Územný plán mesta Trenčín

- Zmeny a doplnky č.10

TEXTOVÁ ČASŤ

Návrh

M 1:1000

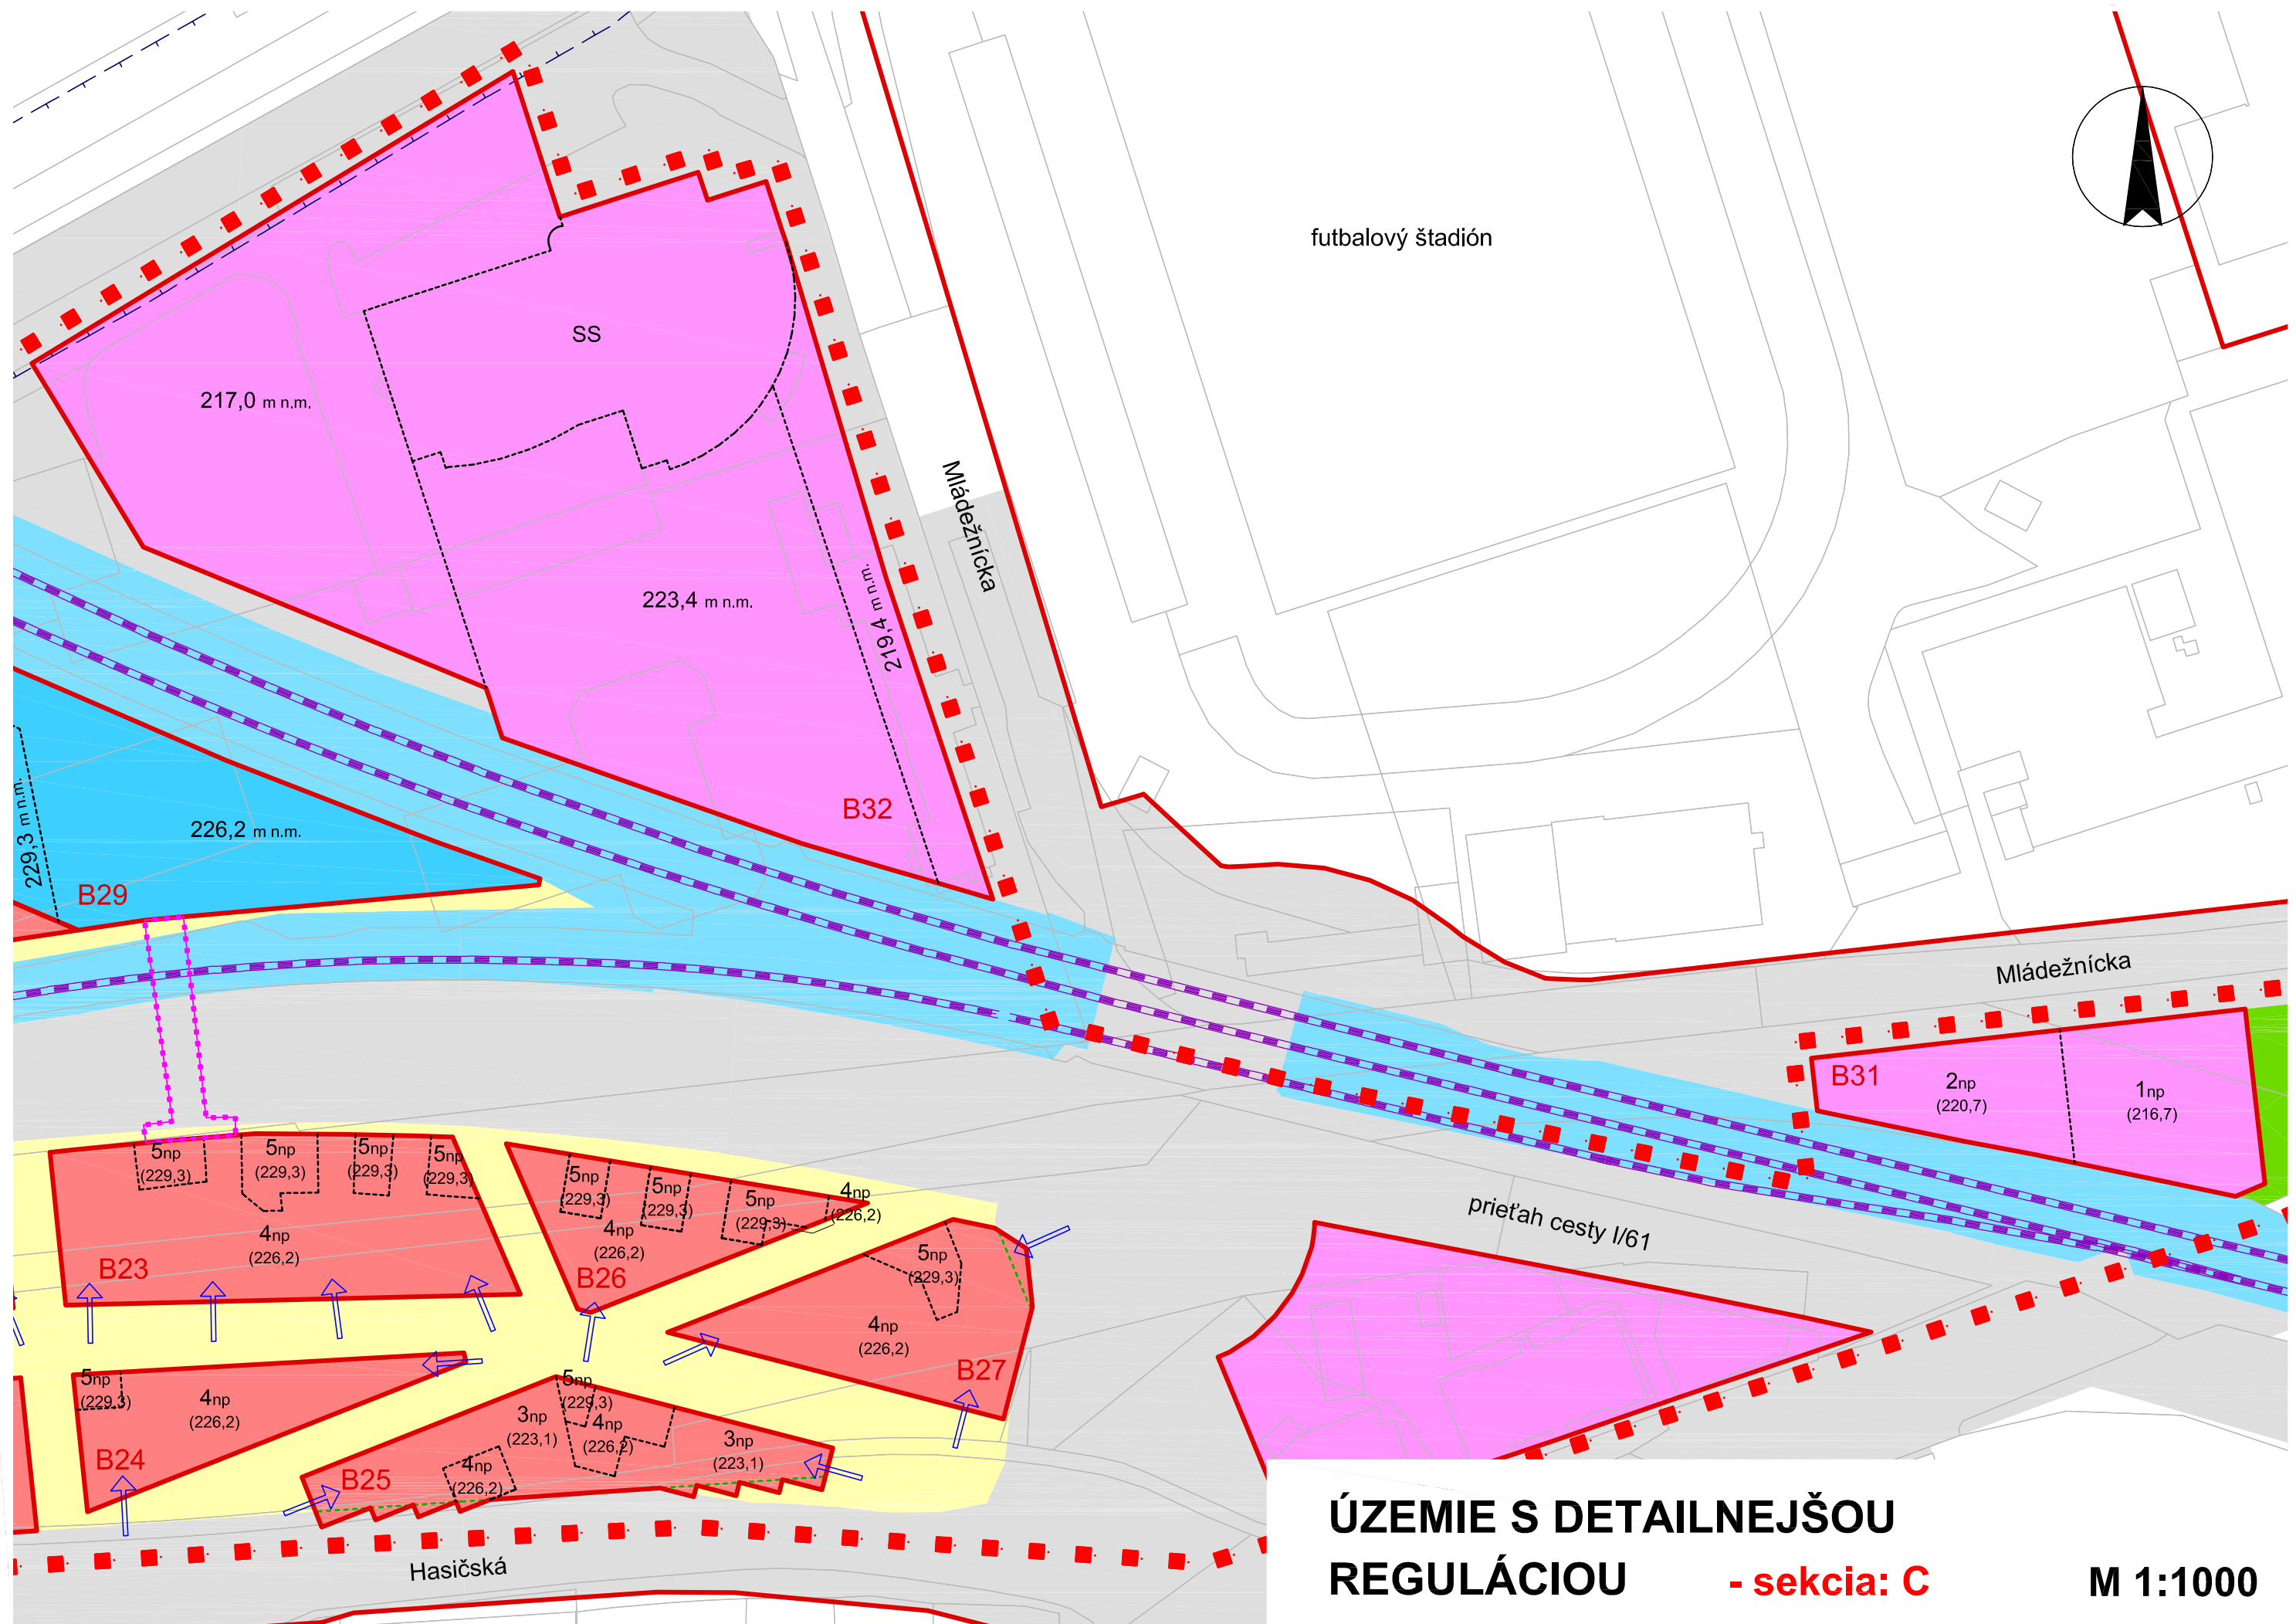
V kapitole C.2.4.1 sa v Schéme: Územie s detailnejšou reguláciou vypúšťajú listy sekcií A, B, C a F a nahrádzajú sa listami uvedených sekcií v znení:
